CONCEPTO TECNICO No. CT- 4008 de 2004

Revisión de Estudio Particular de Respuesta Local de Amplificación de Ondas Sísmicas Artículo 7 - Decreto 074 de 2001

VILLAS DE TOSCANA

Figura 1 Ubicación del Proyecto Villas de Toscana

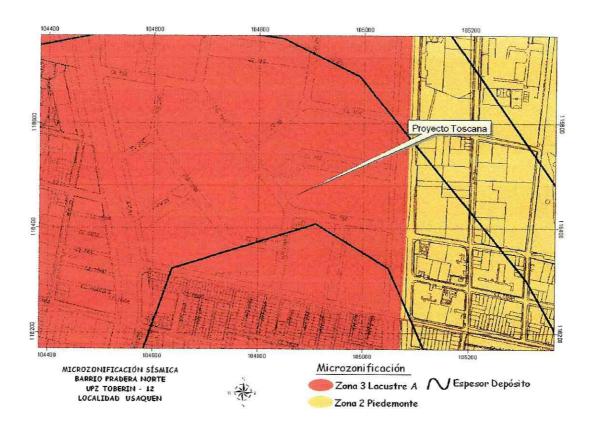
En la sección 4.1- Metodología y ensayos se indica que la profundidad del depósito en el sitio es de 200 m. Sin embargo, de acuerdo con los resultados de la Microzonificación el espesor puede ser cercano a 250 m (Ver Figura 1 del presente concepto). Se requiere verificar esta diferencia.

Figura2

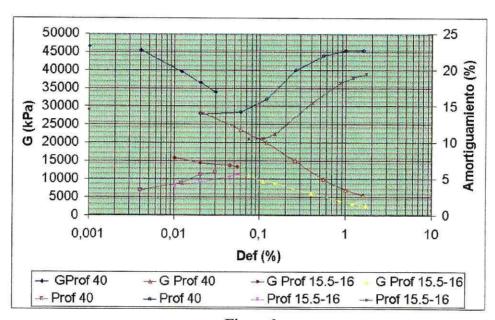
Por otra parte, no se presentan las curvas obtenidas en términos de la degradación normalizada de G y variación de la relación de amortiguamiento para todos los niveles de deformación por corte. En la figura 2 obtenida por esta Sociedad a partir de los datos tomados de los ensayos dinámicos que se reportan en el informe, se puede apreciar que los datos de los distintos ensayos corresponden a diferentes rangos de deformación y en algunos casos no hay buena correspondencia de continuidad de las curvas dinámicas. Por lo tanto se debe aclarar que curvas se utilizaron. Además se debe aclarar que relación hay entre las curvas de los ensayos y los datos del ensayo de down hole.

Figura 3

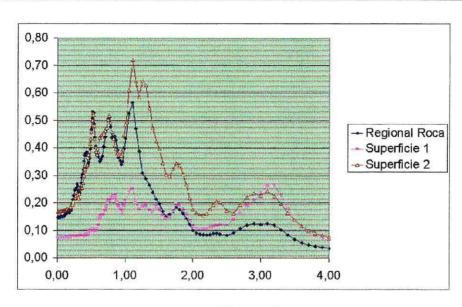
Como no se indican las propiedades de los materiales utilizadas no es posible verificar los resultados. Sin embargo, para el sismo regional de la microzonificación y datos de Vs del estudio, con el rango de valores definidos por las curvas dinámicas del estudio, y asumiendo para los suelos de 50 a 200 m de profundidad un ligero incremento de Vs con la profundidad y curvas típicas de arenas, de acuerdo con lo que se indica en el estudio, se obtienen los resultados que se muestran en la figura 3 (superficie1 y superficie2). En primera instancia se nota que el espectro del sismo regional definido por el decreto 074 no corresponde con el presentado en el estudio de Espinosa y Restrepo. Por otra parte el rango de resultados en superficie es bastante amplio dependiendo de las propiedades que se utilicen.

Figura 4

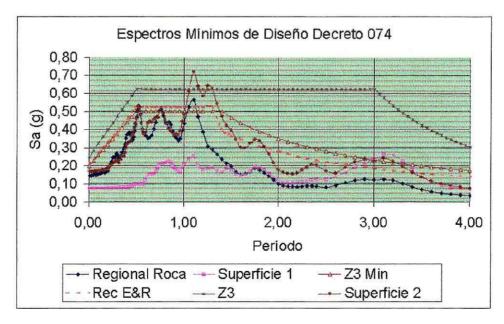
El espectro recomendado no se puede apreciar en la figura de la página 14. Con base en los datos de la tabla de la pag 15 se dibujó el espectro recomendado y se encuentra que está por debajo del mínimo aceptado para la zona 3 a partir de 1.4 seg. Estos datos se presentan en la figura 4
